REALISATION DE LA PREMIERE LIGNE DE TRAMWAY SUR
LES COMMUNES DE CHALEZEULE ET DE BESANCON

ENQUETE PUBLIQUE

MEMOIRE EN REPONSE

Dossier LOI SUR L'EAU

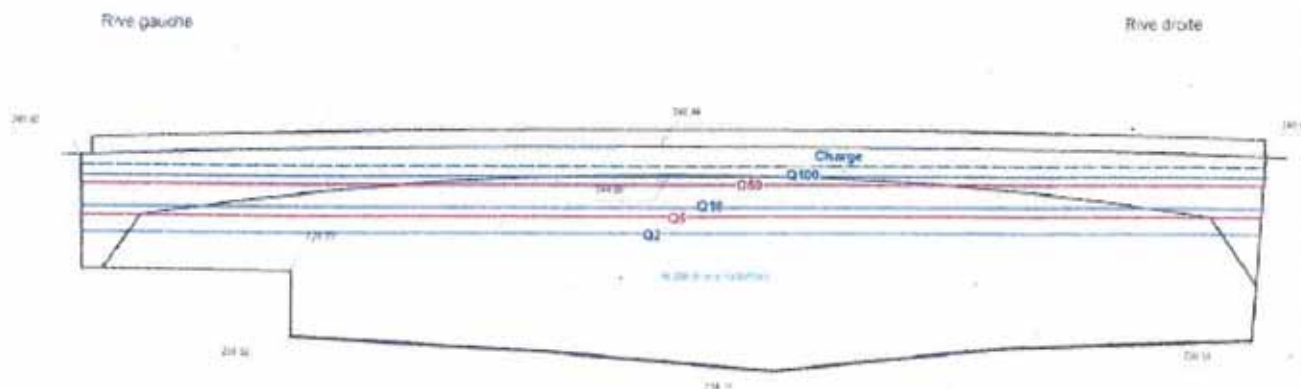
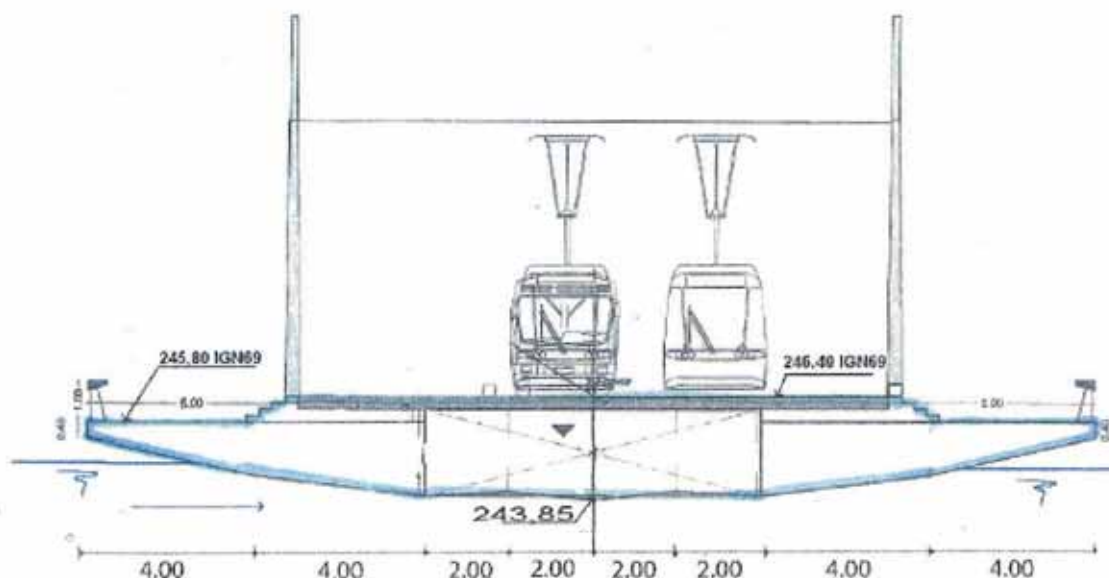
• Vous indiquez que le pont actuel est en charge pour les crues du Doubs d'occurrence 25 ans correspondant à un débit de 1430 m³/s. Quelles sont les valeurs correspondantes pour le nouvel ouvrage ?

En fait, il faut lire au paragraphe 4.3.2.1 du DLE que c'est le pont projeté qui se met en charge à partir de Q25 = 1430 m³/s (cf rapport hydraulique paragraphe 3.3.2 page 15).

Le pont actuel est en charge de façon progressive à partir de Q5 = 1040 m³/s.

- Ouvrage actuel : le début de mise en charge intervient pour un débit Q5 comme le montre la figure du bas de la page 12 du rapport hydraulique. La mise en charge est complète (sommet de la voûte atteint) pour Q100.

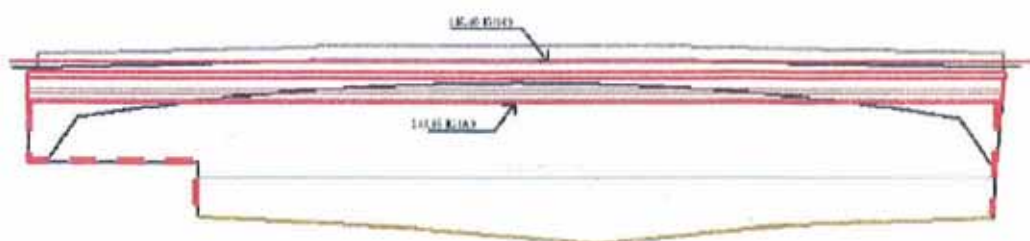
• *La sous poutre du nouveau pont Battant sera calée à 1 mètre et même 1,15 m (page 16 du dossier) en dessous de la voute actuelle. La section SOUS le pont sera réduite dans une proportion que ne compense pas la suppression des béquilles du pont. Au paragraphe « 4.3 2 I IMPACTS ET MESURES COMPENSATOIRES SUR LA MODIFICATION DES ECOULEMENTS AU DROIT DU PONT BATTANT », il est seulement dit « Pour des raisons d'ordre technique, il n'est pas possible de projeter un ouvrage hors d'eau ». De fait, l'ouvrage tel que projeté aura de facto une incidence sur les écoulements du Doubs :*

1) *Quelles sont les raisons d'ordre technique ne permettant pas de réaliser un pont hors d'eau ?*

2) *Justification de l'abaissement du niveau des eaux de 14 cm ou 12 cm en amont du pont Battant pour la crue de référence. Dans le dossier ces chiffres sont annoncés sans aucune explication :*

1/ Les raisons techniques ayant conduit à la conception de cet ouvrage sont :

- nécessité de conserver les niveaux existants des deux rives, à savoir Place J d'Abbans et la rue des Boucheries.
- le profil en long de la voie tramway qui doit respecter certaines contraintes géométriques et donc qui ne permet pas d'avoir un ouvrage avec un profil long important. (Profil le plus plat possible pour la pose des rails)

2/ Dans l'état actuel, l'ouvrage existant induit une contraction verticale de l'écoulement du fait de sa mise en charge (le niveau de l'eau dépasse le niveau de la sous-poutre, cf. Rapport hydraulique). Pour la crue centennale, cette contraction induit des écoulements qui sont identiques à ceux d'un pont bien profilé (ne générant pas de contraction verticale) dont la sous-poutre horizontale serait calée à la cote 242,93 m IGN69. L'ouvrage projeté pour le passage du tramway offre une forme bien profilée qui n'induit pas de contraction verticale et dont le point le plus bas de la sous-poutre est calé à la cote 243,85 m IGN69 soit 92 cm plus haut que le niveau de sous-poutre efficace du pont actuel.

Il en découle une section d'écoulement efficace plus grande d'où une perte de charge (Surélévation) moins importante liée au pont.

Les bécquilles du pont actuel seront supprimées. Le tablier est dessiné en rouge sur la figure ci-dessus.
